### **Istruttoria VIA “Riassetto della RTN in Val d’Isarco per connessione BBT**

con la presente il Comune di Renon presenta le proprie osservazioni concernenti la valutazione di impatto ambientale.

## Riassetto rete Val d'Isarco per connessione BBT

Proposta presentata a maggio 2020 con nuovo percorso dietro il Monte Tondo (linea verde), due nuovi percorsi alternativi A e B in viola e mantenimento del percorso originario come mera alternativa C (doc. 08)

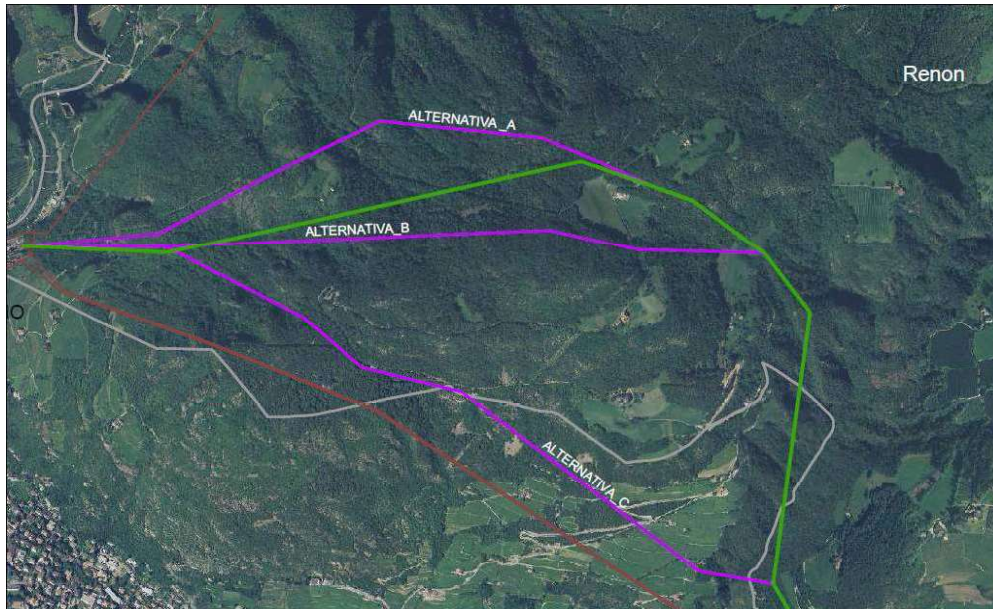
La linea verde sulla planimetria segna il tracciato prescelto da Terna, mentre l'originario percorso presentato ai cittadini del Comune di Renon negli incontri "Terna" viene mantenuto soltanto come alternativa C assieme a due ulteriori alternative (A e B), anch'esse non contenute nelle planimetrie presentate a comuni e cittadini durante il processo di progettazione concertata.

Nonostante l'opposizione del Comune di Renon (doc.ti 09-14), i nuovi percorsi presentati nel mese di maggio sono stati inseriti nel piano di riassetto sottoposto a procedura VAS provinciale, con pubblicazione dello studio di fattibilità in data 13.07.2020 (doc. 05).

Figura 2: Estratto dell'allegato 6 che mostra l'ubicazione delle obiezioni a S. Maddalena di Sopra.

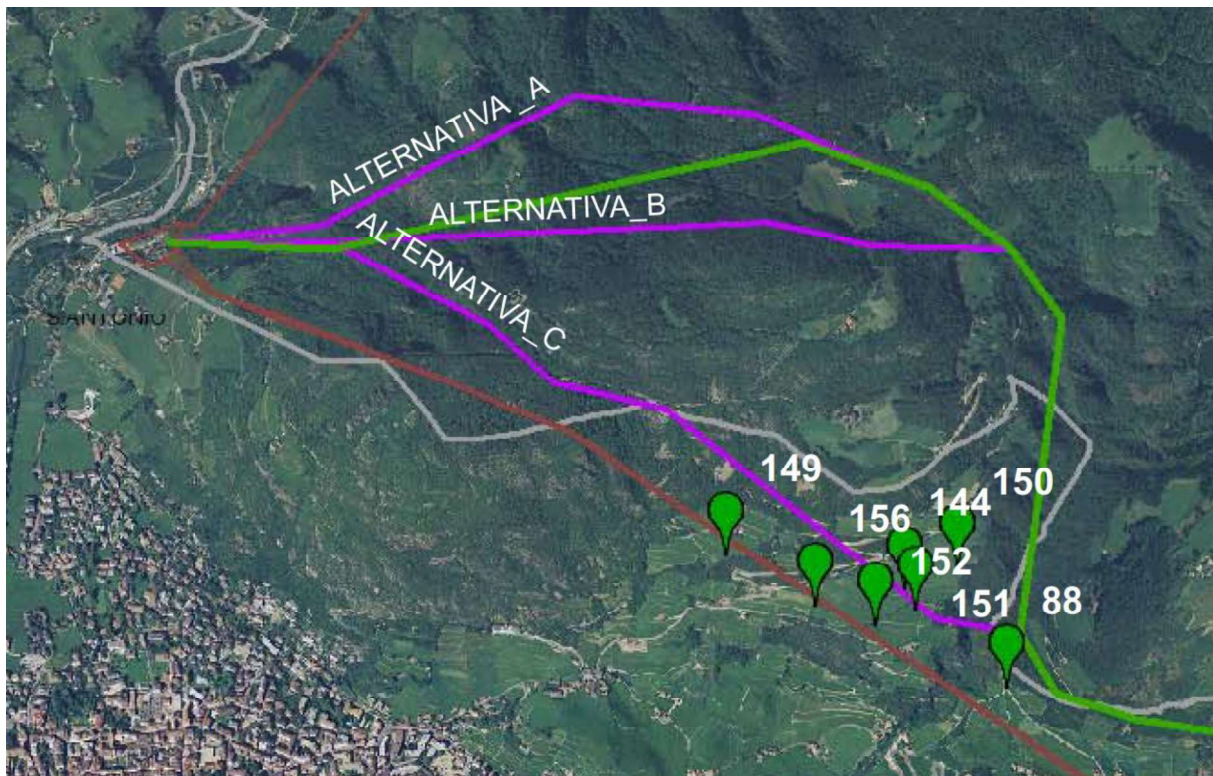
Nell'area di indagine di questa perizia, per esempio, risulta chiaro che il percorso originariamente presentato, attualmente indicato come Alternativa C, sia stato evidentemente respinto a causa delle osservazioni dei cittadini che vivono a S. Maddalena di Sopra, che hanno portato all'identificazione degli altri tre percorsi descritti nel capitolo 3.2.

1. Questioni evidenti come il paesaggio locale con forti relazioni visive e l'alto valore del paesaggio viticolo attorno a S. Maddalena non sono stati inclusi come principi pianificatori fin dall'inizio, al punto che sono stati i cittadini a dover richiamare l'attenzione su un elemento così evidentemente critico del percorso originariamente proposto. L'area menzionata, e il paesaggio altoatesino in generale, sono evidentemente molto sensibili e devono essere protetti con particolare attenzione.

*Figura 3: Corridoio della linea aerea attraverso il Virgolo, qui due delle linee aeree esistenti saranno demolite.*

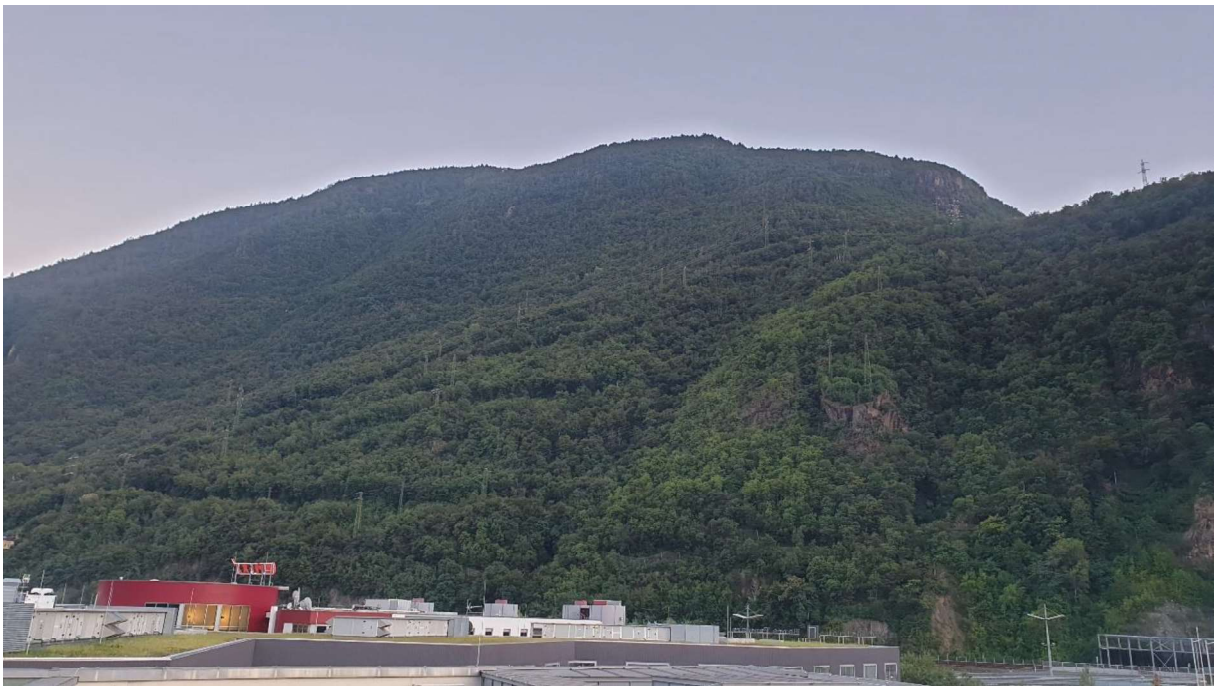
Lo studio di fattibilità dovrebbe dare una risposta a questa ovvia domanda, perché riguarda una variabile strategica, precisamente quella della localizzazione pianificatoria del corridoio del percorso. Come può un comune cittadino senza alcuna conoscenza di elettrotecnica essere chiamato a presentare delle osservazioni all'interno di un processo partecipativo come quello di una VAS da un lato, e dall'altro sapere, perché una tale variante sia così inverosimile da non poter essere nemmeno presa in considerazione, senza che ciò venga spiegato in modo comprensibile da Terna S.p.A.?

Per questo motivo, il tecnico scrivente ha indagato sulla questione e ha scoperto che Terna non solo ha studiato questa variante, ma che tale variante è tecnicamente possibile e non viene raccomandata principalmente per ragioni economiche. La variante, che ovviamente presenta grandi vantaggi paesaggistici, non è stata nemmeno menzionata nello studio di fattibilità presentato al pubblico. Si tratta di una decisione incomprensibile, perché questa

Figura 9: Rete di sentieri escursionistici sul Monte Tondo e sovrapposizione con i percorsi proposti

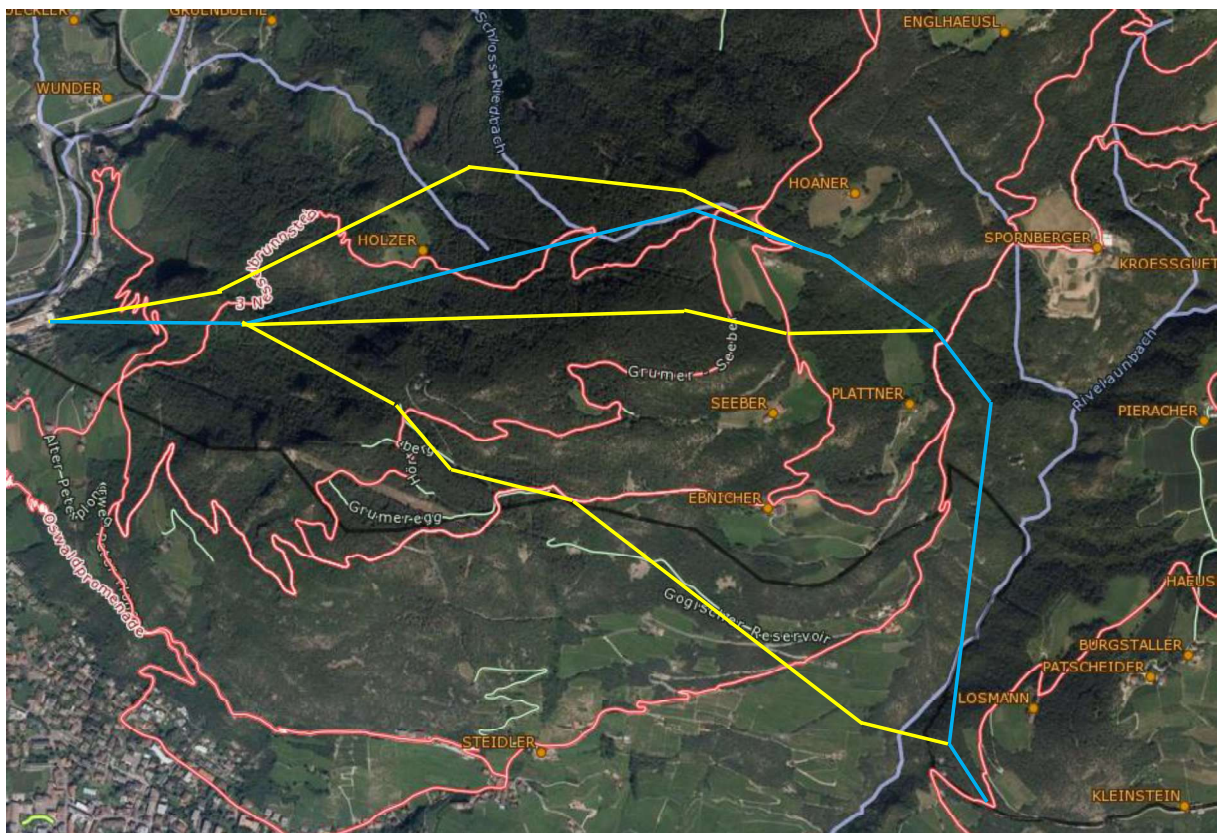
Il Monte Tondo, e in particolare l'area del Grumeregg, è una parte naturale estremamente importante del paesaggio, che non solo serve come rifugio per la fauna e la flora, ma è anche un'apprezzabile area ricreativa (vedi la rete di sentieri in Figura 9). Questa rete di sentieri è stata incorporata nel sentiero sovracomunale Sentiero del castagno (sentiero 2A), che porta da Castel Roncolo a Bolzano attraverso i pendii inferiori della Valle Isarco a Bressanone ed è molto popolare.

*Figura 18: Vista da Signato in direzione del tracciato delle alternative A, B (entrambe gialle) e della variante selezionata (blu). In ogni vertice delle linee ci si deve immaginare un traliccio*

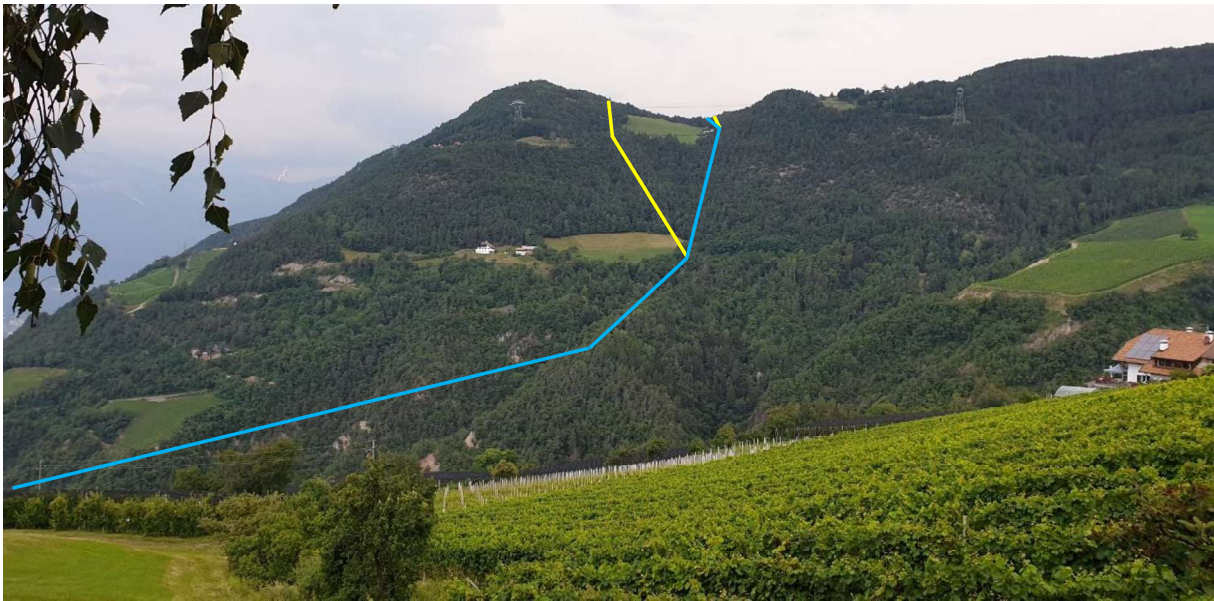
mostra la visibilità del tracciato della linea aerea da Signato, mentre la Figura 19: Vista dal maso Spornberger verso il tracciato dell'alternativa B (giallo) e della variante selezionata (blu). Ci deve essere un palo in ogni punto d'angolo.

Inoltre, la lunghezza delle varianti e il tratto di paesaggio da esse interessato non sono minimamente tematizzate nello studio di fattibilità. La variante selezionata e le alternative A e B sono notevolmente più lunghe (circa 3,5 km) dell'alternativa C, che è lunga solo 2,7 km.

*Figura 19: Vista dal maso Spornberger verso il tracciato dell'alternativa B (giallo) e della variante selezionata (blu). Ci deve essere un palo in ogni punto d'angolo.*

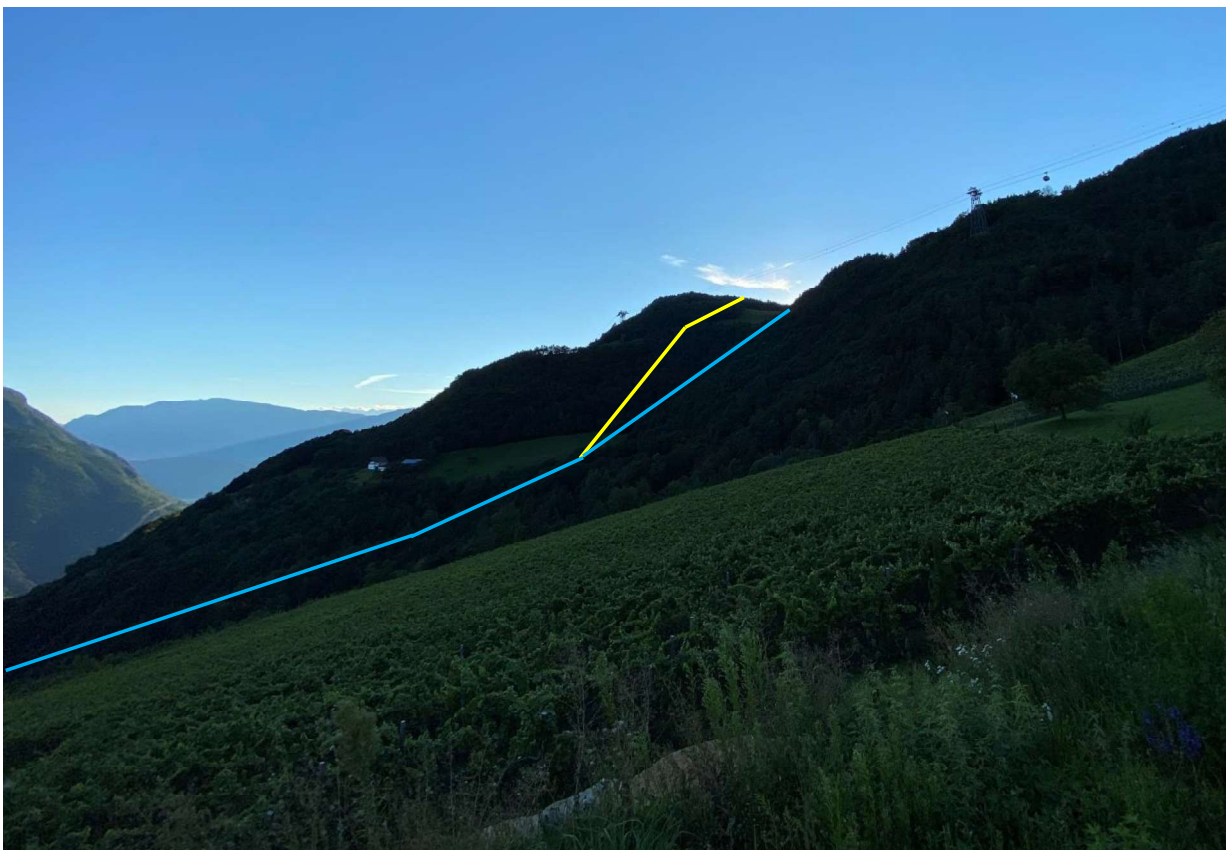
rivela la vista dal maso Spornberger del pendio attraversato dall'alternativa B e dalla variante selezionata.
